**DECRETO DEL SEGRETARIO GENERALE
DELL' AUTORITA' DI BACINO DEL FIUME TRONTO
N. 8 del 13.05.2014**

**OGGETTO: Piano stralcio di bacino per l' Assetto Idrogeologico del Fiume Tronto (PAI)
- Deliberazione amministrativa dell' Assemblea legislativa regionale delle Marche
n° 81 del 29.01.2008 - Istanza ai sensi dell'Art. 17 N.T.A. (Modifica alle aree) -
SIG. BRUNETTI AMEDEO ED ALTRI : RICLASSIFICAZIONE DELL'AREA IN DISSESTO
GRAVITATIVO (CODICE N. 1010) UBICATA IN LOCALITA' VILLA CURTI DEL COMUNE DI
VENAROTTA (AP) – ACCOGLIMENTO**

Allegato A: Istanza di modifica ai sensi dell'art. 17 delle Norme Tecniche di Attuazione del P.A.I. (Modifica alle aree) - Sig. Brunetti Amedeo ed altri : Riclassificazione dell’area in dissesto gravitativo ubicata in località Villa Curti del Comune di Venarotta, contraddistinta con il codice n. 1010 – Carta del dissesto e delle aree esondabili : tav. 10/16 - sez. 326110

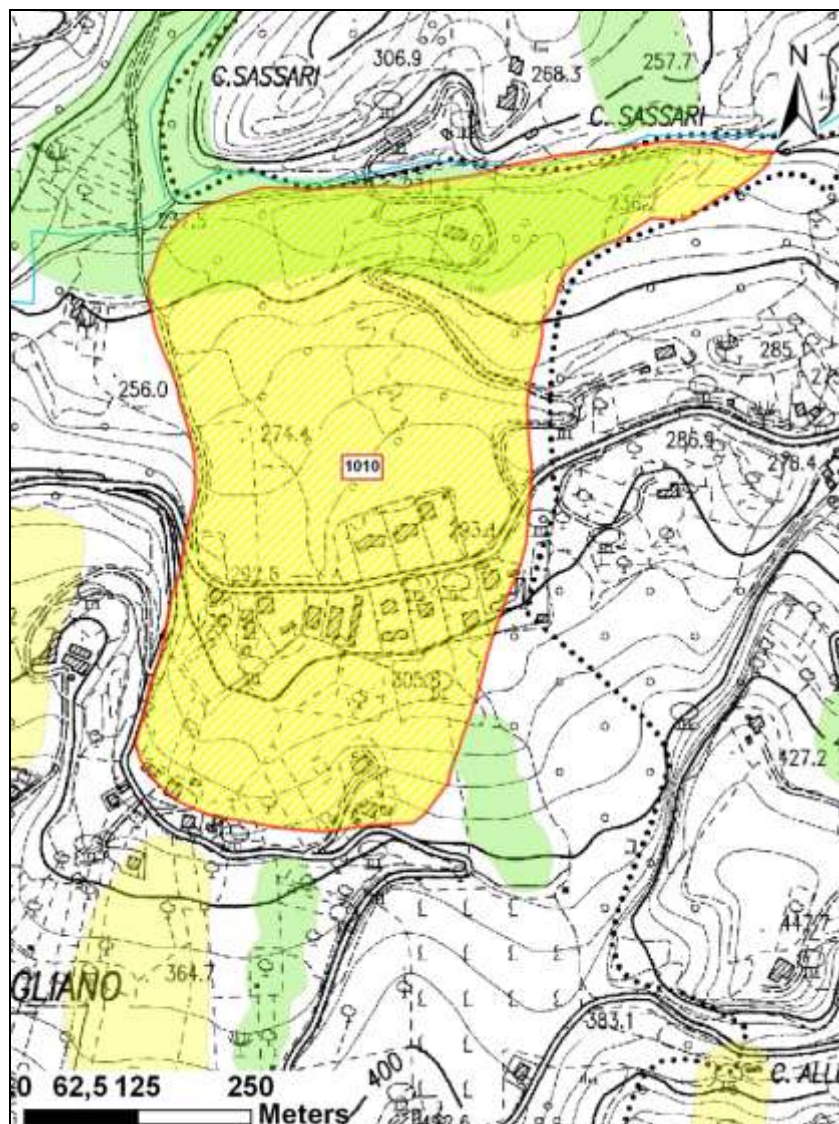
La Segreteria tecnica, a seguito di una prima istruttoria e del sopralluogo effettuato in data **04.09.2013**, con nota prot. n. **408** del **7.10.2013**, ha richiesto, in sintesi, i seguenti elementi tecnici integrativi comunicando, nel contempo, la sospensione dei termini del procedimento.

- L'effettuazione di un monitoraggio per la ricostruzione del regime delle pressioni interstiziali nel sottosuolo da effettuarsi in condizioni di equilibrio (in quanto è stata effettuata una sola misurazione dei livelli, subito dopo la messa in opera dei tubi piezometrici a tubo aperto); l'adozione, nelle verifiche di stabilità, di livelli di saturazione del terreno che possano ritenersi opportunamente cautelativi;
- L'utilizzo, nelle verifiche di stabilità, di un parametro di coesione efficace, riferito al primo litostrato, maggiormente cautelativo in quanto lo stesso è risultante dalla media di soli due valori (0,05Kg/cm² e 0,16 Kg/cm²).

- nella sezione AA, passante per i sondaggi S3r, S4r ed Sc, la superficie con minor coefficiente di sicurezza, che risulta pari a 1,22;
- nella sezione BB, realizzata sull'allineamento dei sondaggi Sa ed Sb, la superficie con minor coefficiente di sicurezza pari a 1,13;
- nella sezione CC, passante per i sondaggi S2r ed S1r, la superficie con minor coefficiente di sicurezza è pari a 1,18

Le verifiche di stabilità non individuano superfici con coefficienti di sicurezza inferiore a 1 e pertanto è stata confermata la proposta di riduzione dell'indice di pericolosità da H3 ad H2 nella classificazione del dissesto in parola.

Codice n. 1010– Tipologia: **colamento** - Stato dissesto : **relitta** - Superficie: **ha 28,715** - indice di pericolosità : **H2** - indice di rischio: **R2**;

COD.	TIPOLOGIA	PERIC.	RISCHIO	REGIONE	PROV.	COMUNE	NOTE
1010	Colamento	H2	R2	Marche	A. P.	Venarotta	Riclassificazione peric. e rischio
